Assunto: **Declaração de Reserva de Disponibilidade Hídrica para o aproveitamento hidrelétrico Teles Pires, no rio Teles Pires (Arranjo EPE)**

Ref.: **Processo n.º 02501.000088/2010-24**

**FIGURA 6. EVOLUÇÃO DO ENCHIMENTO DO RESERVATÓRIO, CONSIDERANDO OS ANOS HIDROLÓGICOS CARACTERÍSTICOS PROPOSTOS NO EDH**

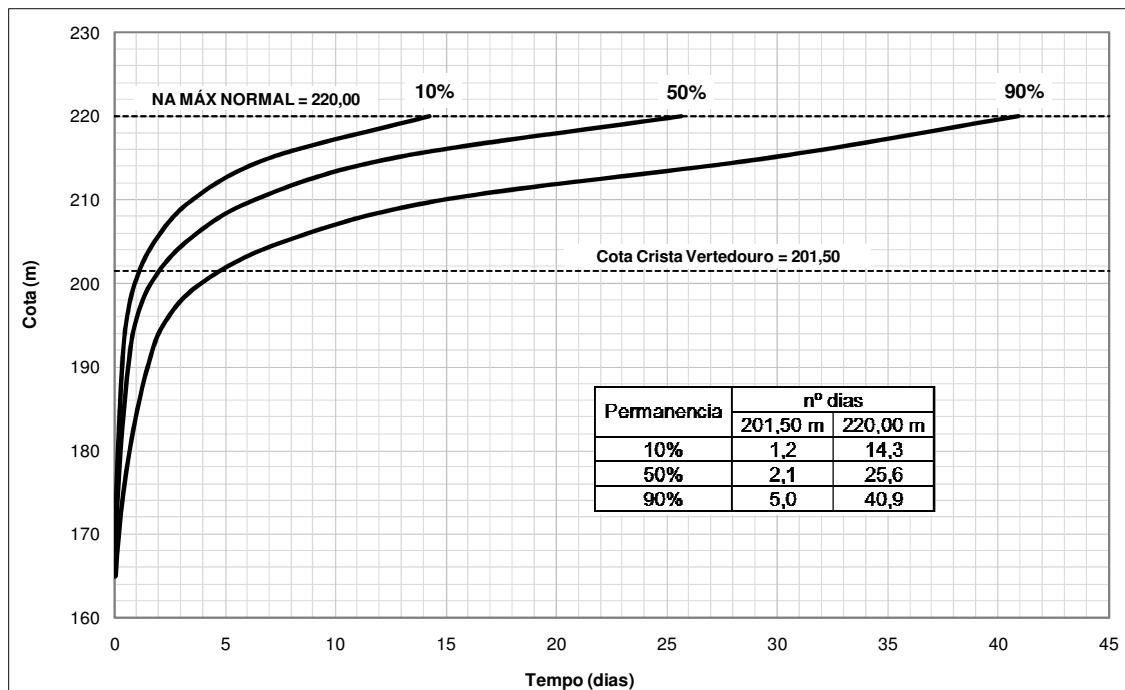
40. Como se vê, a elevação do nível é muito rápida nos primeiros dias do enchimento, na porção mais encaixada do reservatório. Mesmo em um ano mais seco, o reservatório não levaria mais

do que 40 dias para completar seu enchimento. O estudo apresentado salienta que, caso ocorra um atraso no cronograma, o enchimento será ainda mais rápido, visto que os meses seguintes (novembro e dezembro) são mais úmidos.

41. Vale ressaltar que o estudo de enchimento apresentado levou em conta a série de vazões originalmente proposta pelo empreendedor, a qual foi modificada no âmbito da análise da DRDH, conforme já mencionado.

42. Sendo assim, o tempo de enchimento foi recalculado nesta NT, considerando as mesmas premissas já apresentadas, porém utilizando-se a série de vazões consolidada. Os resultados estão na Tabela 4.

43. Como se vê, o tempo de enchimento diminuiu em relação ao estudo apresentado no EDH, fundamentalmente porque os ajustes feitos na série de vazões originais aumentaram as vazões médias mensais.

**FIGURA 10 – MAPA DO POTENCIAL DE PRODUÇÃO DE SEDIMENTOS (ANEEL)**

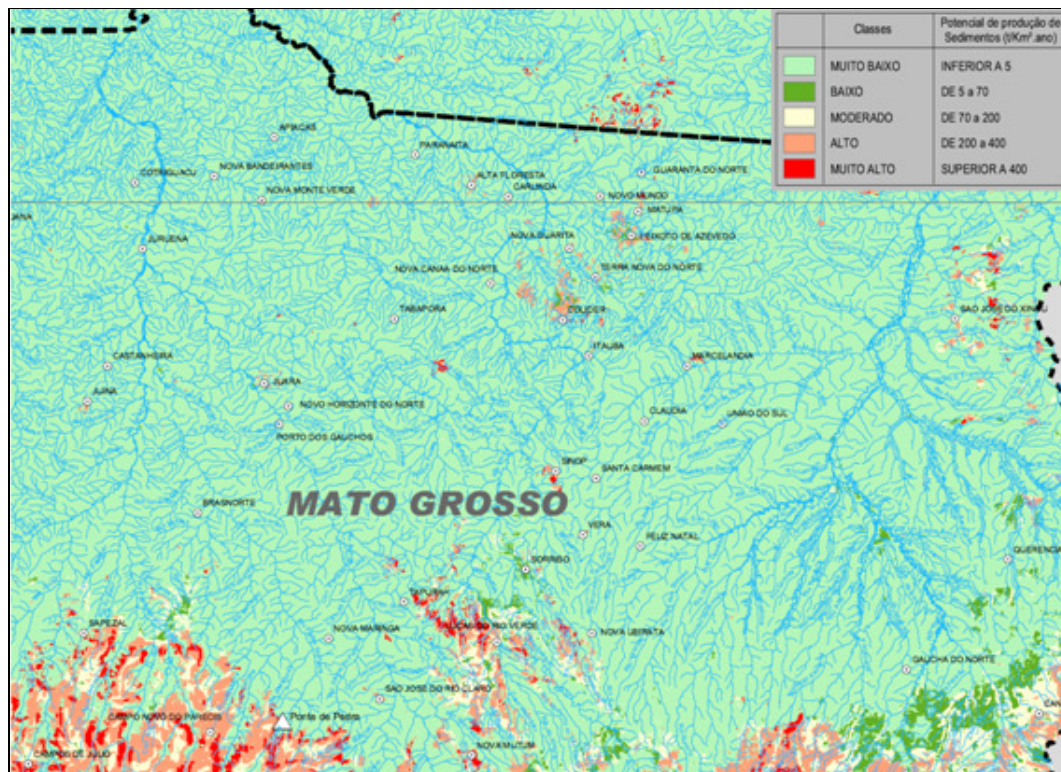
126. Em relação às descargas sólidas específicas anuais de sedimentos, os valores encontrados, de 31,1 t/km<sup>2</sup>.ano são compatíveis com o Mapa do Potencial de Produção de Sedimentos do Brasil, elaborado pela ANEEL, conforme Figura 10. O referido Mapa apresenta, para a bacia do rio Teles Pires a montante da UHE Teles Pires, um potencial predominante de produção de sedimentos muito baixo (tons verde-claros), com algumas regiões tendo potenciais altos (tons vermelhos). O potencial da bacia pode ser classificado como muito baixo (< 5 t/km<sup>2</sup>.ano), e, portanto, o valor encontrado no EDH é adequado ao estudo, por ser conservador.

**FIGURA 11 – EVOLUÇÃO TEMPORAL DA SEDIMENTAÇÃO AO PÉ DA BARRAGEM**

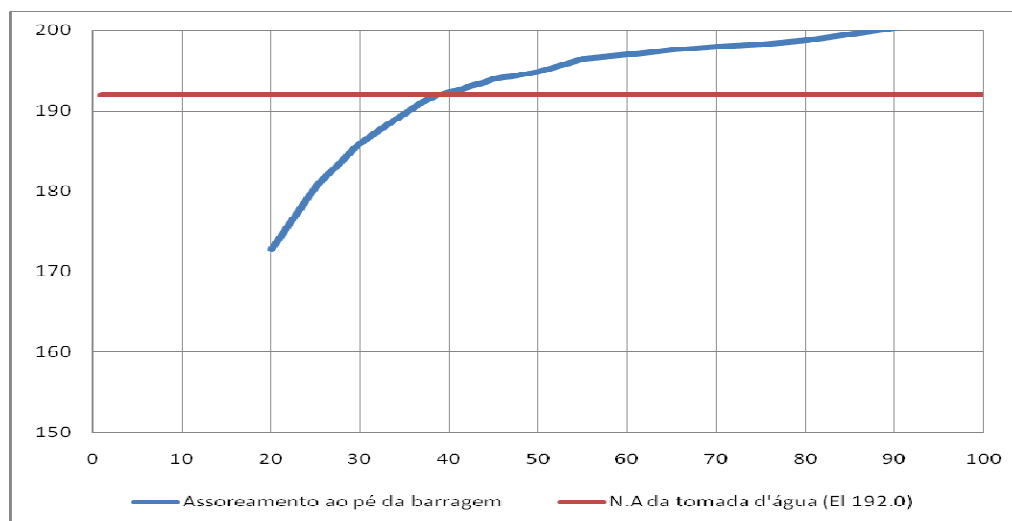
131. Os resultados calculados, conforme a Figura 11, mostram que o NA correspondente à cota da soleira da tomada d'água (192,0 m) seria atingido pelos sedimentos depositados ao pé da barragem após 39 anos. Esse tempo, embora superior ao horizonte da concessão (35 anos), é um tempo relativamente curto.

132. Verifica-se ainda que não foram previstas medidas estruturais que protegerão a tomada d'água do circuito de geração, que poderiam aumentar a vida útil do empreendimento, como a manutenção de enscadeiras, por exemplo.

**FIGURA 12 – RESULTADOS DO PROCESSO DE CALIBRAÇÃO DO MODELO DE REMANSO PARA O RIO TELES PIRES NA REGIÃO DO RESERVATÓRIO DA UHE TELES PIRES**

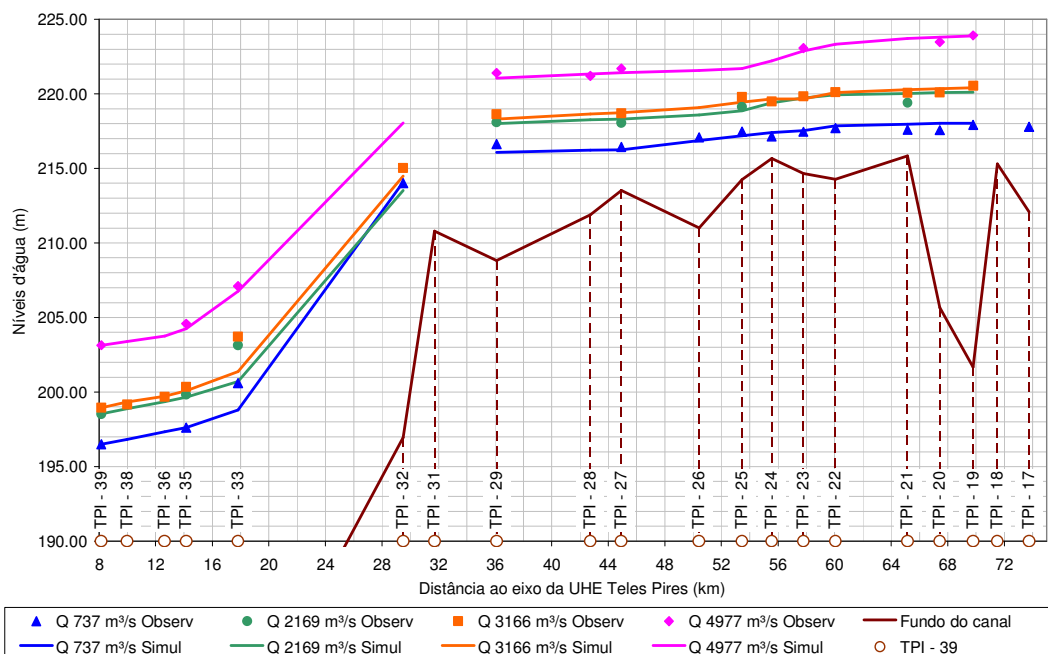
141. Segundo o projetista, diversas dificuldades foram encontradas no processo de calibração, o que gerou a necessidade de adoção das três seções “artificiais” citadas anteriormente. Após várias tentativas, a calibração do modelo atingiu resultados apresentados na Figura 12, onde estão indicados os locais das estações limnimétricas onde foram observados os níveis d'água. Os resultados apresentaram-se incoerentes. Observa-se uma grande discrepância entre os níveis observados e simulados em algumas seções, sendo mais visível na seção TPI-33. Outros problemas, como a convergência de níveis d'água para diferentes vazões, foram encontrados nas seções de montante. Isso se deve aos coeficientes de Manning obtidos, que se mostraram bastante inconsistentes e dispersos e, possivelmente, a erros de leitura dos níveis d'água ou de locação das estações utilizadas. Esses resultados não foram considerados satisfatórios pelo próprio projetista, tendo sido então descartados.

142. Na tentativa de obter resultados satisfatórios, o projetista abandonou a calibração do modelo pelos dados de campo e partiu para a utilização de coeficientes de Manning indicados na literatura. O projetista observa que o trecho do rio em estudo pode ser dividido em duas partes: uma com calha rochosa, com forte declividade e encachoeirada indo da metade do trecho até a seção do eixo e outra com característica mais fluvial, com presença de ilhas e bancos de areia, na metade mais a montante do trecho em estudo. Com base nisso, foram considerados os valores de 0,05 para o trecho de jusante e de 0,04 para o trecho de montante. O projetista argumenta que este procedimento e estes valores adotados estão de acordo com as recomendações da Eletrobras, apresentadas na publicação “Critérios de Projeto Civil de Usinas Hidrelétricas”. No entanto, não apresenta qualquer avaliação dos níveis d’água utilizando estes coeficientes, comparando os seus resultados com os níveis d’água observados em campo, a fim de validar o procedimento.

**FIGURA 13 – RESULTADOS DO ESTUDO DE REMANSO PARA O RESERVATÓRIO DA UHE TELES PIRES**

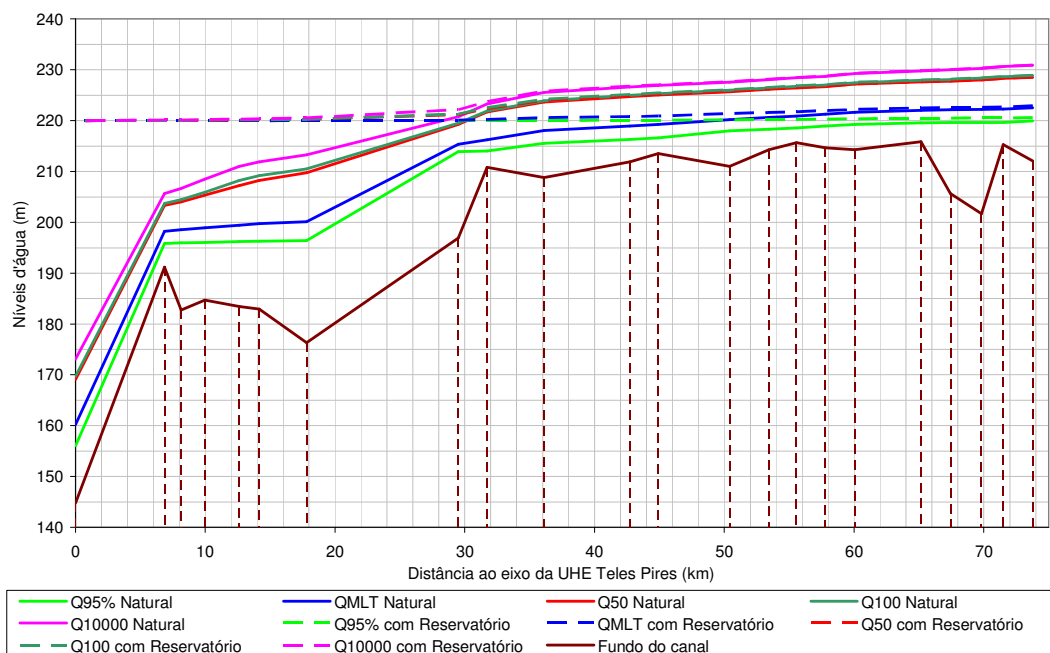
146. Observa-se uma elevação consistente dos níveis d'água aproximadamente na metade do comprimento do reservatório, o que indica que nesta região existe possivelmente um forte controle hidráulico que não foi bem avaliado pelos dados de campo.
